Varsel om planendring av Reguleringsplan for Eidsnes Næringsområde. (PlanID: 1263 - 201115)

Endringa gjeld hamneformåla f_H2 og f_H3 i gjeldande Reguleringsplan. I tillegg er feltkodar (i kart/kartblad 1 og føresegn) oppdatert jf. gjeldande teiknereglar.

Figur 2 Utklipp frå forslag til endringar i plankart. F_H2 og f_H3 (no f_SHA2 og f_SHA3) er foreslått utvida.

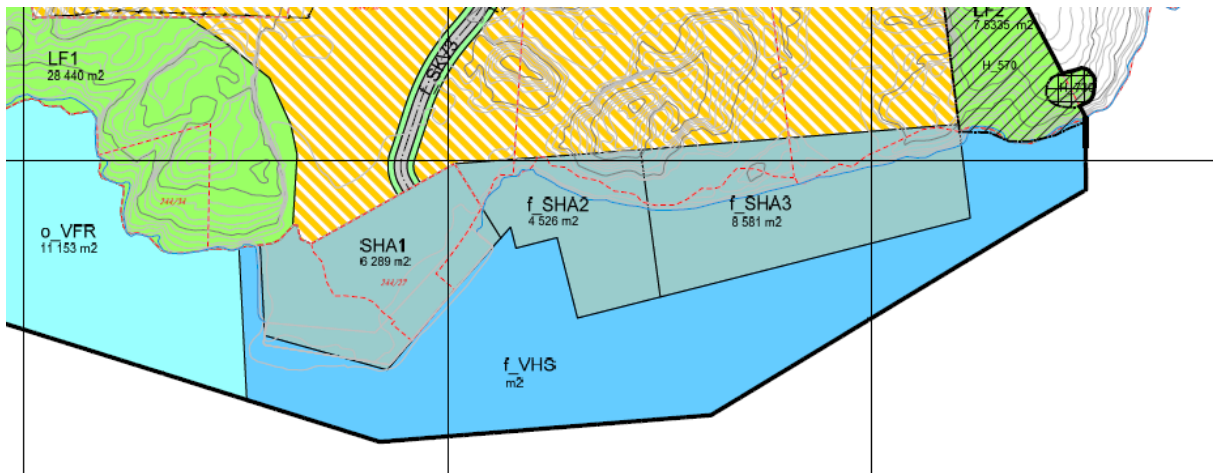
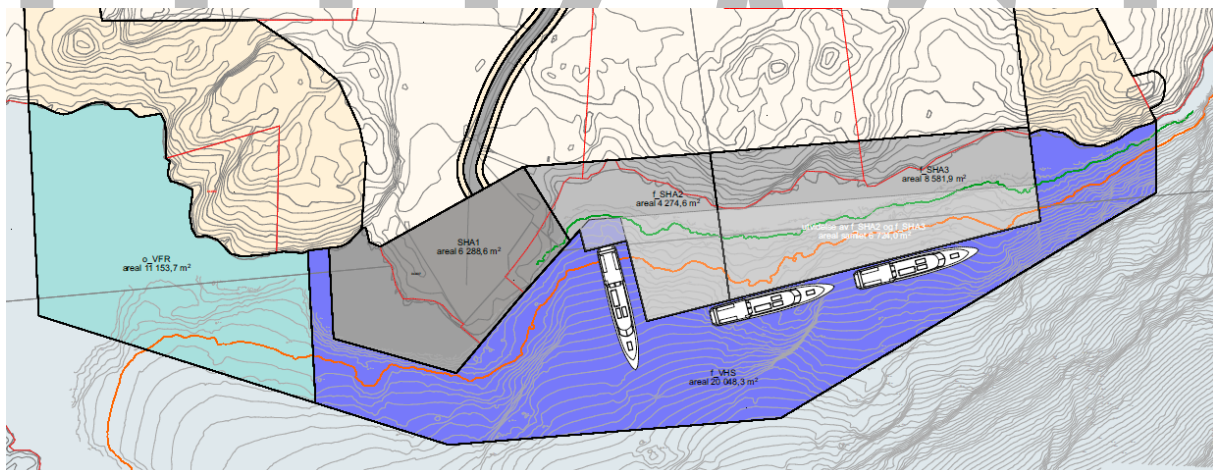
Næringsområdet er under utbygging og det er etablert tømmerkai innfor arealformålet H1. Det er i samband med etablering av kai og pre-analyser av havbotn ved f_H2 og f_H3 funne at djupneforhold nærast land er uhensiktsmessig grunne. For å oppnå tilfredsstillande djupne for inn- og utskipping må det gjennomførast omfattande inngrep og utsprenning i undersjøisk terreng.

Forslagsstillar ynskjer heller å utvide kaiarealet innanfor f_H2 og f_H3, og å flytte kaifronten lenger ut i sjø til betre djupneforhold for slik å redusere omfang av terrenginngrep i sjøbotn. Ny avgrensing av kai/hamneformålet vil framleis være godt innanfor eksisterande planområde, men arealformålet f_HS Hamneområde i sjø vert redusert i omfang.
